UPS ネットワークマネジメントカード 3 ファームウェアアップデートのお知らせ

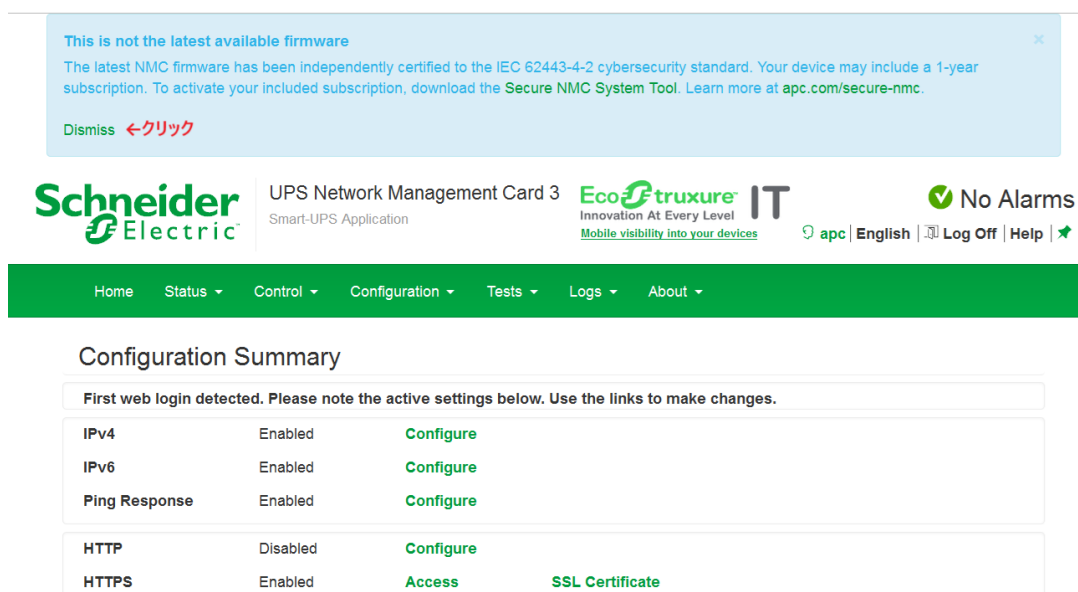
なお、ファームウェアバージョン v2. 5. 5 に更新し、ログインすると以下の画面のように、上部にファームウェアに関する情報が表示されます。画面上の「Dismiss」をクリックすることで、以降、この画面が表示されることはありません。
